Модернизация ПДУ для формирования команды 58 адрес 7.

Рисунок 1 – Схема модернизации ПДУ для формирования команды 58 адрес 7.

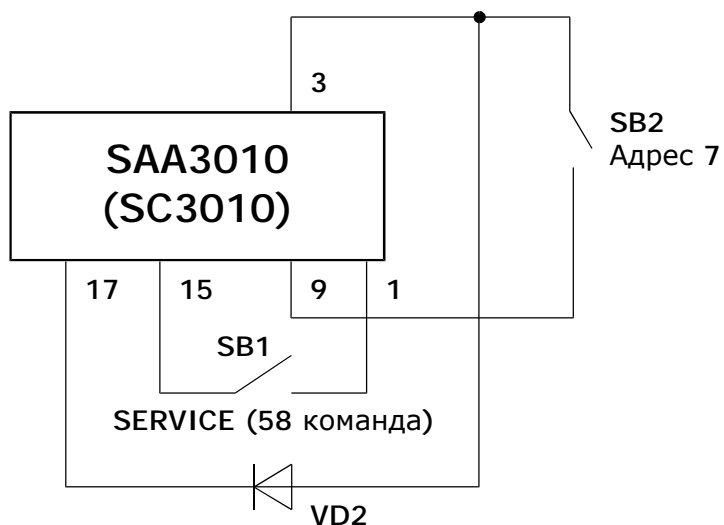
1. Разъединить выводы 17 и 3 и в разрыв запаять диод VD2 (1N4148).
2. Запаять дополнительно кнопки SB1 и SB2
3. Порядок подачи команды "SERVICE":
Нажать кнопку SB2 и не отпуская её нажать кнопку SB1
4. При отпущенных кнопках SB1 и SB2 пульт будет работать как обычно в телевизионном адресе 0.
